**REVISION 004 TO A
REQUEST FOR PROPOSAL**

Sujet - Title : Restauration de l'habitat du saumon rouge dans les affluents du lac Cheewhat - Réserve de parc national Pacific Rim		
N° de l'invitation - Solicitation No. : 5P420-19-0173/A	Date : 04 septembre 2019	
Amendment No. - N° de modification : 004		
N° de référence du client - Client Reference No. : n/a		
N° de référence du SEAG GETS Reference No. : PW-19-00883612		
L'invitation prend fin - Solicitation Closes : À - at : 14 :00 Le - on : 25 septembre 2019	Fuseau horaire - Time Zone HAR	
F.A.B. - F.O.B. : Usine - Plant : <input type="checkbox"/> Destination : <input checked="" type="checkbox"/> Autre - Other : <input type="checkbox"/>		
Adresser toutes demande de renseignements à - Address Enquiries to: Kirsten Sage		
N° de téléphone Telephone No. : 587-436-5795	N° de télécopieur Fax No. : 1-866-246-6893	Courriel - Email Address : Kirsten.sage@canada.ca
Destination des biens, services et travaux de construction - Destination of Goods, Services, and Construction : Voir ici

Modification 004

Figure 1 : Coupe transversale typique d'une berge montrant la pente de la berge, les gros débris ligneux et les pieux vivants. Prenez note qu'il s'agit d'un dessin généralisé et qu'aucun câble ne sera utilisé dans les travaux à faire.

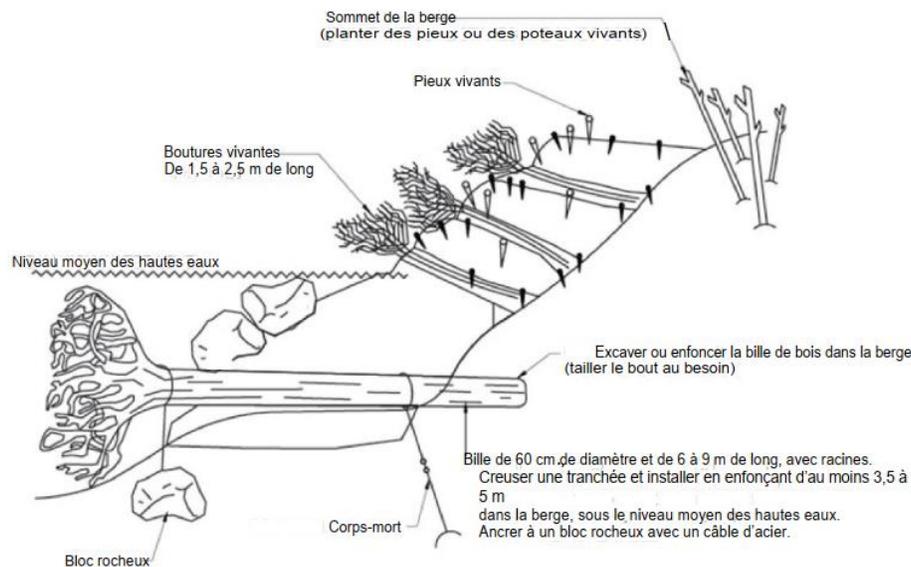
3.3.6 Les profondeurs d'excavation varieront entre environ 0,5 m et 2 m à partir de la profondeur actuelle du chenal, suivant l'unité d'habitat et le niveau d'alluvionnement. Les berges des chenaux seront inclinées dans un rapport de 1,5 à l'horizontale à 1 à la verticale, et une terrasse à mi-berge sera coupée dans les berges supérieures (voir la figure 1, qui illustre une pente typique des berges). D'après la profondeur de coupe exigée et la longueur totale du chenal à restaurer, on estime que le volume total de coupe sera d'environ 11 000 m³.

chenal comme gros débris ligneux et récifs rocheux. De gros débris ligneux seront installés sur la berge des cours d'eau, où l'on découpera une encoche dans la berge pour y installer une bille de bois, la motte de racines s'étendant jusqu'à la zone mouillée du chenal. L'encoche sera ensuite remblayée afin d'éviter que la bille de bois soit emportée par l'eau lors de crues. Les gros débris ligneux fournissent un habitat précieux pour l'alevinage, abritent les salmonidés et contribuent à accroître la stabilité des berges des chenaux. La figure 1 illustre une vue transversale typique du chenal après l'excavation et l'installation de gros débris ligneux.

- Q11.** Comment avez-vous estimé le volume d'excavation de 11 000 m³? Y a-t-il des dessins ou des coupes transversales pour l'excavation des cours d'eau?

- R11.** Le volume a été estimé à l'aide de la profondeur de coupe prévue, de la longueur du cours d'eau et de la largeur de la coupe transversale (p. 20 à 32 et cartes du rapport).
Ces dessins ont été fournis à la section 3.3.6 de l'annexe A - Énoncé des travaux.
